Corresponde al Expediente Nro. 4119-584/2017
Licitación Pública Nro. 20/2017
Obra: "Ejecución de Nuevo Geriátrico Municipal Rodríguez Ortega"

NOTA ACLARATORIA NRO. 1

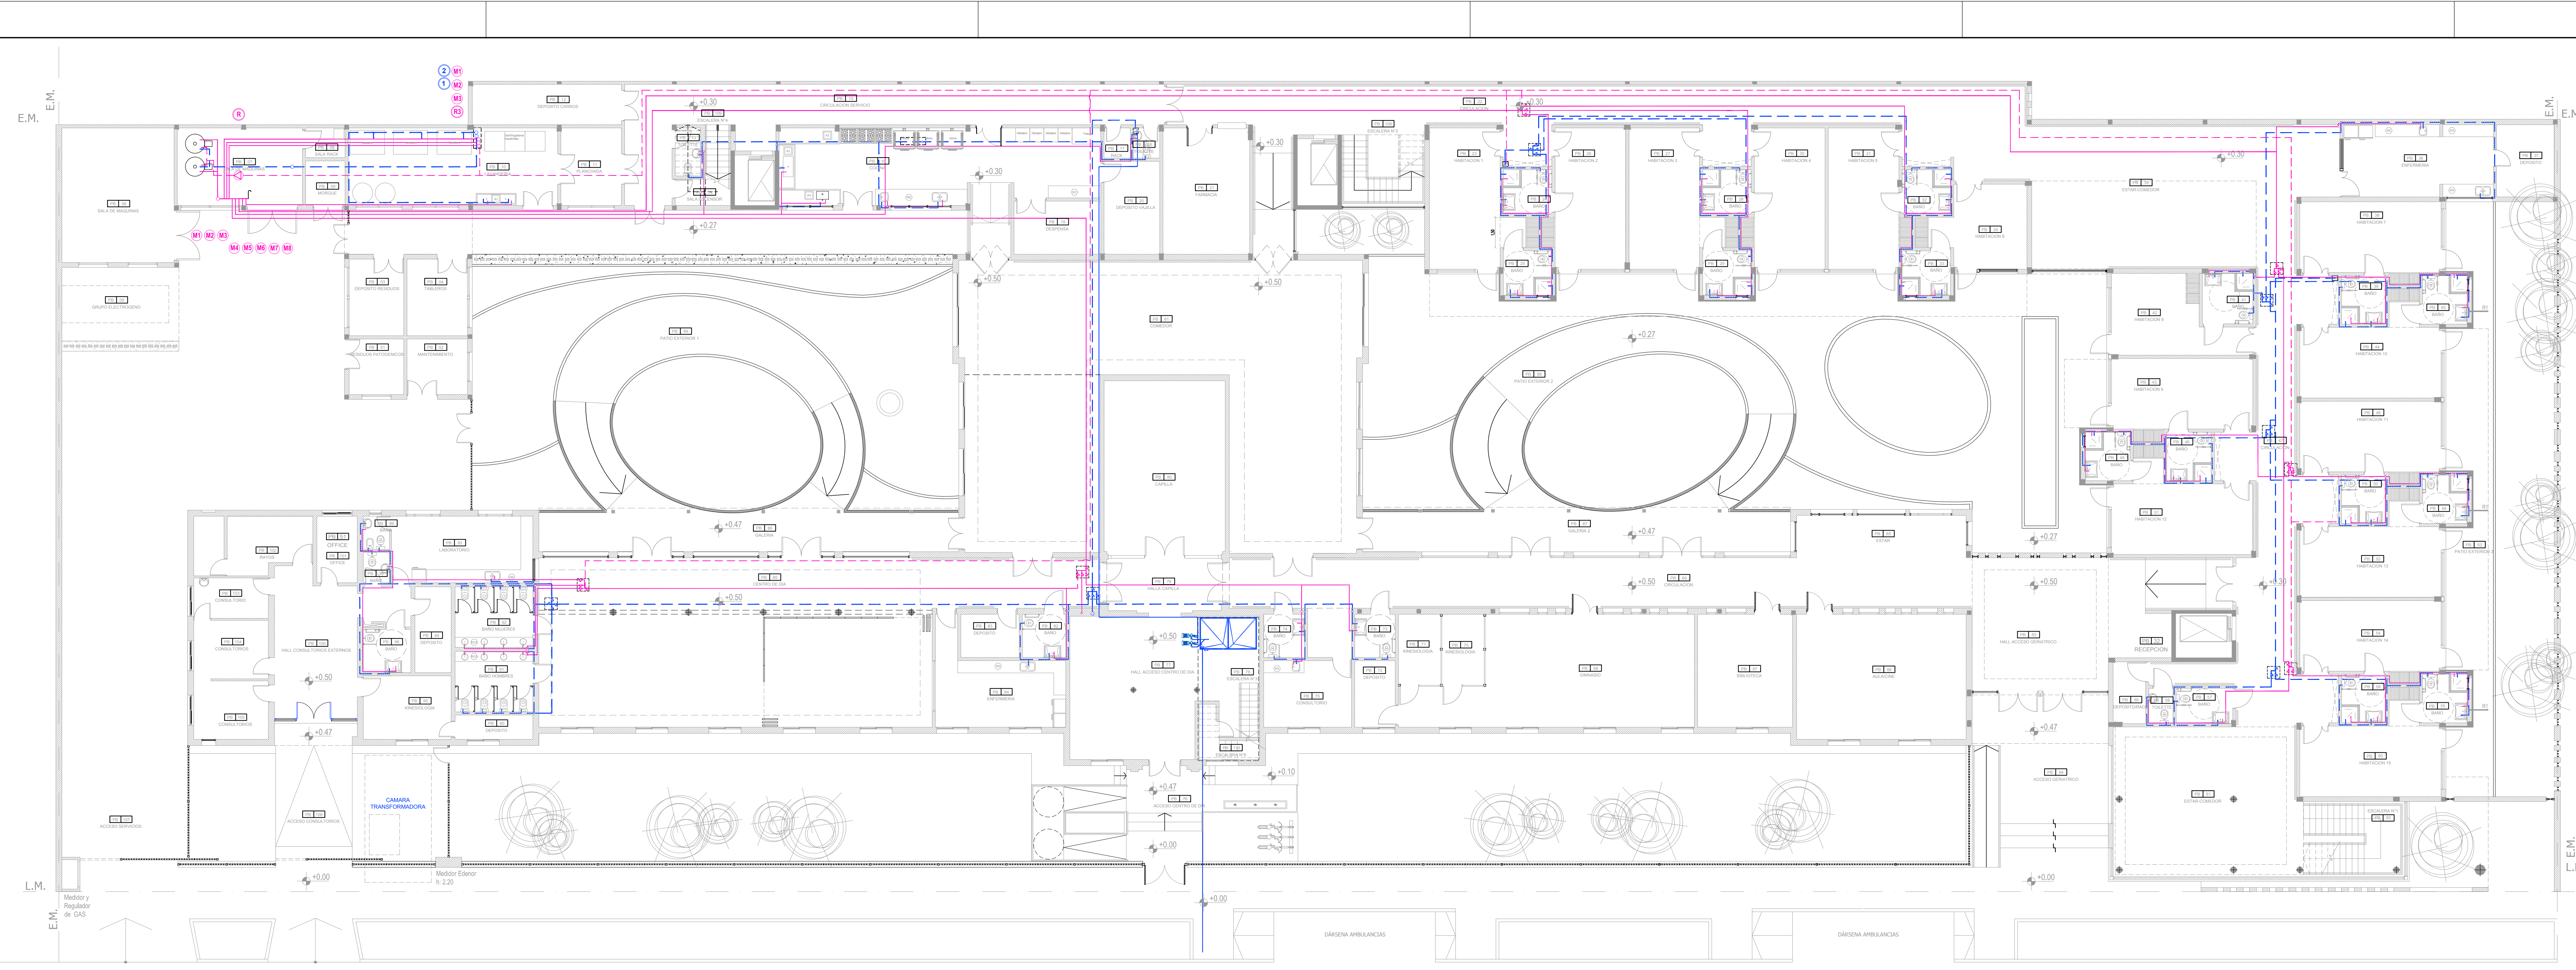
Se deberán instalar 2 (dos) tanques enterrados de uso exclusivo marca Straplas o calidad equivalente, capacidad 20000lts c/u., que serán provistos por la Municipalidad de Vicente López.

Se colocaran dos tanques enterrados y tendrán una reserva exclusiva total destinada a la extinción de incendios, de aproximadamente 40000 litros. Los mismos se ubicaran enterrados en el estacionamiento según indica el plano Anexo Incendio.
